**Avis de l'autorité environnementale sur le projet de construction
d'un ensemble immobilier situé au 35/47, rue de Benfleet
à Romainville (Seine-Saint-Denis)**

Le présent avis porte sur le projet de construction de logements situé au 35/47, rue de Benfleet dans la commune de Romainville dans le département de la Seine-Saint-Denis. Il est émis dans le cadre de la demande de permis de construire déposé par Codegim.

Figure 3 : Plan masse – aménagement paysager - Source : Étude d'impact – août 2016

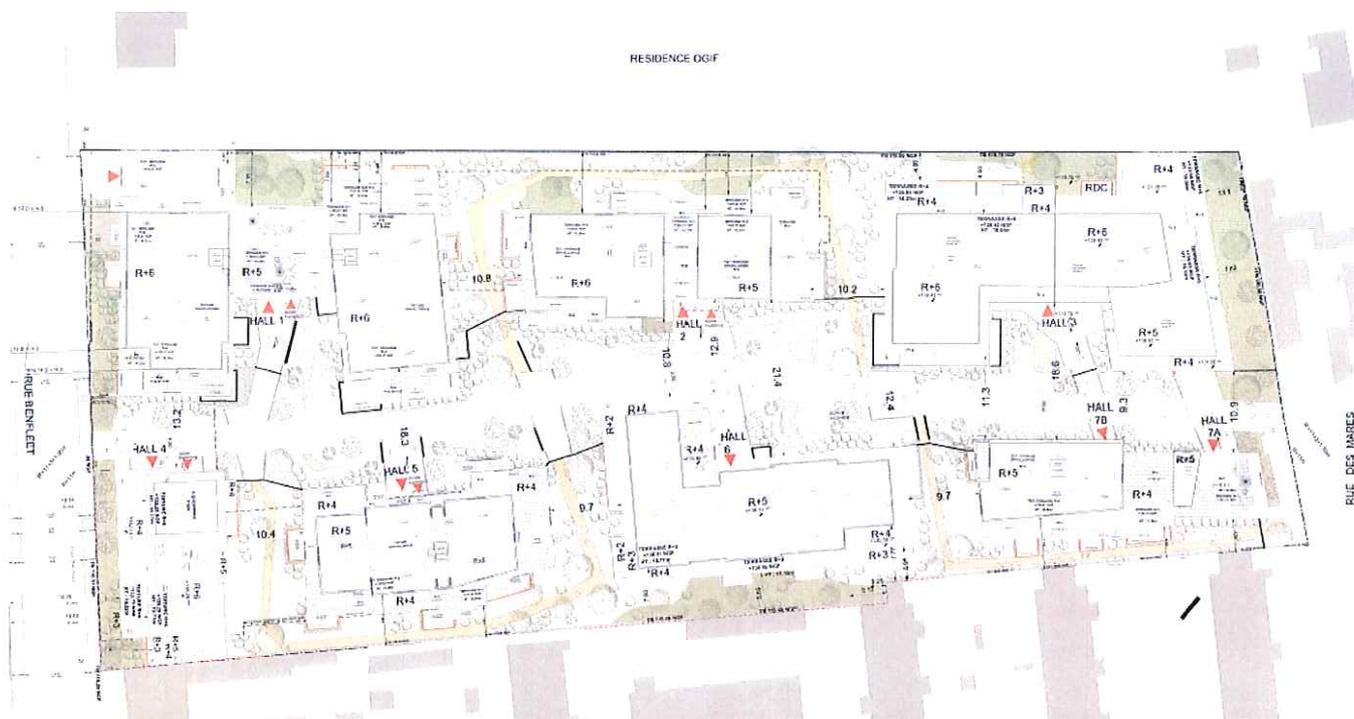
L'autorité environnementale apprécie la clarté de la présentation du projet. Les informations sont synthétiques et les illustrations sont nombreuses et instructives. Les figures sont en revanche parfois peu lisibles en raison des légendes soit trop petites soit inexistantes. C'est le cas par exemple des figures de situation du projet.
